Keuringsverslag van een elektrische laagspanning- en zeer lage spanningsinstallatie

NIET CONFORM

Straatnaam: Vilvoordelaan
Huisnummer: 23
Busnummer:
Postcode: 1830
Gemeente: Machelen
Land: België

Controlebezoek van een oude huishoudelijke elektrische installatie van een wooneenheid bij verkoop op vraag van de verkoper volgens (KB 08/09/2019) - AREI Boek 1- 8.4.2. en 8.2.1. en 4.2.4.3.

Afbeelding schakel- en verdeelbord:

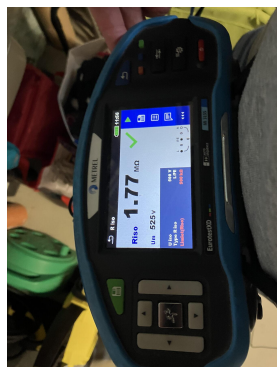
14.04 De beschermingsgeleiders zijn niet verdeeld over de ganse installatie. (Boek 1 Onderafdeling 5.3.5.3.G. en 5.4.3.1.) Zekeringkast is niet aangesloten op de aarding

15.07 Verdeelbord dient vervangen te worden, de beschermingsgraad tegen rechstreekse aanraking is onvoldoende. (Boek 1 Onderafdeling 4.2.2.3.)

15.09 De genaakbare, naakte onder spanning staande delen zijn onvoldoende afgeschermd. (Boek 1 Afdeling 5.1.4. en 4.2.2.3.)
